# **PROVINCIA DI BOLOGNA COMUNE DI CALDERARA DI RENO VERIFICA DI ASSOGGETTABILITÀ**

**Realizzazione di un impianto  
agrivoltaico da 15,54 MWp**

**OGGETTO:** Procedura di Verifica di Assoggettabilità a VIA, ai sensi dell'art. 10 della L.R. 4/2018 e dell'art. 19 del D.lgs. 152/2006, del progetto denominato **“Realizzazione di un impianto agrivoltaico da 15,54 MWp”**, presentato da Padana Servizi Srl localizzato nel comune di Calderara di Reno (BO) - [Fasc. 1311/46/2024] - **Richiesta integrazioni**

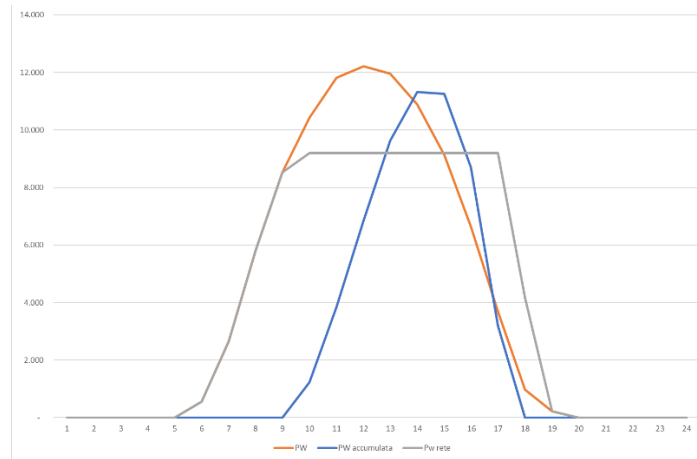
- a) definire l'ubicazione della stazione di conversione MT/AT e della linea in AT dopo la conversione per collegarsi alla rete elettrica esterna in AT. E' necessario quindi che venga fornita idonea cartografia con indicati tali elementi e le relative DPA associate, per valutare eventuali impatti su ricettori sensibili. Il percorso degli elettrodotti deve essere rappresentato per tutti e due i casi, ovvero collegamento in AT oppure in MT,
- b) chiarire la destinazione d'uso degli edifici più prossimi posti a sud, indicati in planimetria come: "edifici esistenti da riconvertire in servizi comuni per il personale CEA";

L'impianto agrivoltaico è stato progettato per essere connesso alla rete di distribuzione in media tensione, non è prevista la connessione alla rete di trasmissione nazionale in alta tensione.

La configurazione impiantistica è infatti studiata per permettere una connessione in MT di potenza di 9.201 kW, al di sotto quindi della soglia di 10.000 kW che determina la necessità di una connessione AT.

L'impianto ha una potenza di picco in corrente continua pari a 15.540 kW che, a valle della conversione in corrente alternata e della trasformazione in media tensione, assume il valore di 12.422 kW; tale valore di potenza non è il valore di potenza massima che l'impianto immetterà nella rete perché sono presenti dispositivi di accumulo con funzione di peak shaving e cioè di attenuazione della potenza di picco.
